Приложение 2
к Акту обследования ОСИ
к паспорту доступности ОСИ **№ 42/2020**
от «21» декабря 2020 г.

№ 2. Входа (входов) в здание № 1
Здание МБДОУ «Детский сад № 42 «Аленка» г. Воркуты, ул. Ленина, д.54 А
(Наименование объекта, адрес)

Результаты фото-фиксации на объекте

2. Входная площадка перед дверью, дверь

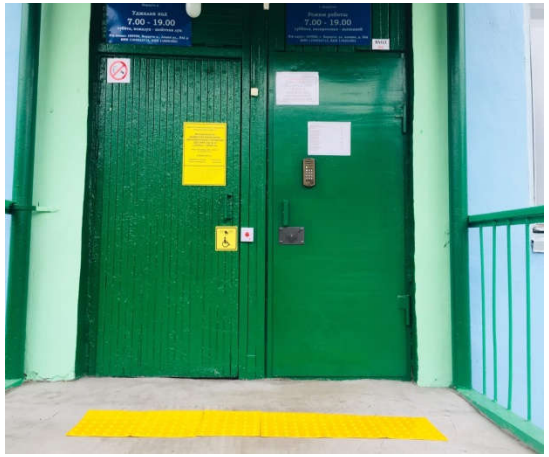
2.2	Пандус (наружный)	нет						
2.3	Входная площадка (перед дверью)	есть		2	- размер площадки 2* 3 м.; - отсутствует водоотвод; - присутствует препятствие (грязезащитное покрытие)	**К, О, С, Г, У**	- входная площадка при входах, доступных МГН, должна иметь водоотвод **СП 59.13330.2016 п. 6.1.4;** - входная площадка при входах, доступных МГН, должна иметь навес **СП 59.13330.2016 п. 6.1.4;**	**Ремонт, ТСР, Орг.**

- поверхности покрытий входных площадок и тамбуров должны быть твердыми, не допускать скольжения при намокании и иметь поперечный уклон в пределах 1% - 2%. **СП 59.13330.2016 п. 6.1.4;** - размеры входной площадки с пандусом - не менее 2,2*2,2 м. **СП 59.13330.2016 п. 6.1.4;** - разместить информацию об ОСИ со стороны дверной ручки на высоте 1,4 – 1,75 м. с дублированием рельефными знаками и размерами знаков, соответствующими расстоянию рассмотрения; - разместить тактильные предупреждающие перед входной дверью; - закрепить грязезащитное покрытие; - дренажные и водосборные решетки, устанавливаемые на входных площадках, должны устанавливаться на одном уровне с поверхностью покрытия пола **СП 59.13330.2016 п. 6.1.8;** - предусмотреть освещение всех участков зоны, независимое от уличного освещения.
